SEGELFLYGETS TEKNISKA MEDDELANDE  
LUFTVÄRDIGHETSDIREKTIV

L-1067

T61 A,B,C,D

## Reduktion av längden hos pedalernas fotstopp

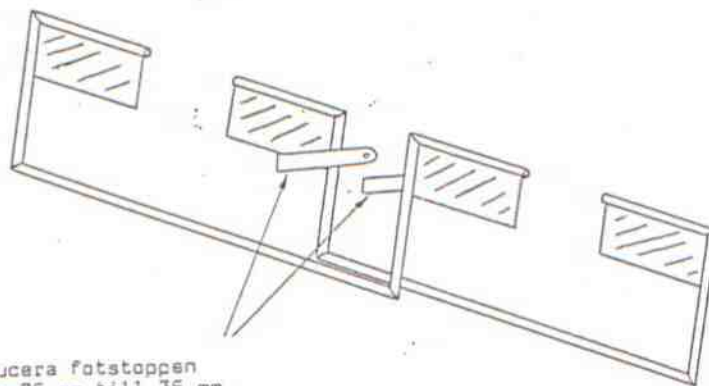
1. Berörda typer: Slingsby T61 A, B, C, D
2. Tidsfrist: Arstillsyn dock senast 1982-04-30.
3. Orsak: De båda mittre sidroderpedalerna är försedda med påsvetsade fotstopp, i vilka även fjädrar anbringats. I något fall har en fot fastnat så att stoppen hindrade utslag hos sidrodret.
4. Åtgärder: Reducera längden hos det svetsade pedalstoppet från originallängd 75 mm till 35 mm samt se fig 1.
5. Referenser: Slingsby TI 80  
Civil Aviation Authority 012-10-80  
Luftfartsverket LVA 1802

Reducera fotstoppen  
från 75 mm till 35 mm
